Oggetto: Piano di Utilizzo delle Aree Demaniali Marittime del Comune di Erice.
Controdeduzioni alle osservazioni ed opposizioni che sono state presentate dopo l'adozione preliminare del piano.

Si espongono di seguito le controdeduzioni dello scrivente alle osservazioni ed opposizioni che sono state presentate dopo l'adozione preliminare del piano, consegnate allo scrivente per le vie brevi.

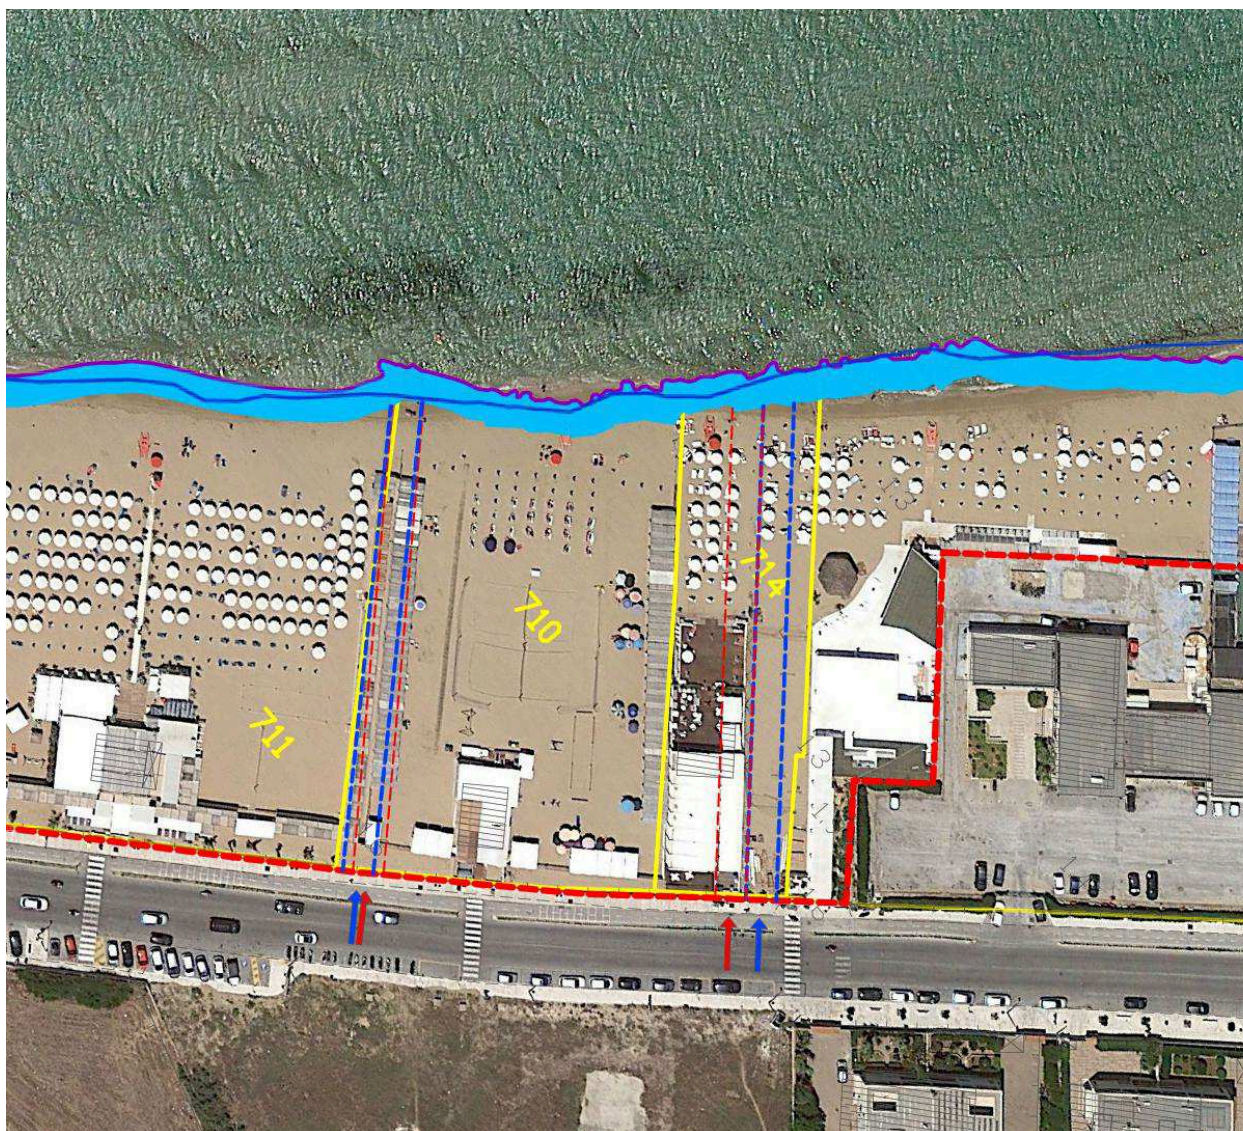
Osservazione sui corridoi di accesso al demanio marittimo (seconda parte del punto 4 delle osservazioni presentate):

a) Corridoi di accesso al demanio marittimo previsti dal piano nelle particelle catastali numero 177, 710, 711, 714:

L'osservazione è parzialmente accoglibile limitatamente ai corridoi di accesso sulla spiaggia ricadenti nelle particelle catastali numero 714 e 710, i quali, fermo restando che la loro larghezza dovrà essere pari a 5,00 m, potranno assumere il tracciato leggermente traslato rispetto a quello originariamente previsto dal Piano, in modo da risultare più aderente a quello dei corridoi di accesso già esistenti, come illustrato nella figura che segue, nella quale il tracciato dei corridoi di accesso è sovrapposto alla immagine satellitare disponibile alla data della redazione del Piano (immagine Google Earth con data di acquisizione delle immagini 03.07.2019), immagine che peraltro reca la stessa configurazione dei lidi tuttora desumibile dalla immagine satellitare

disponibile alla data delle formulazione delle presenti deduzioni (immagine Google Earth con data di acquisizione delle immagini 19.06.2023).
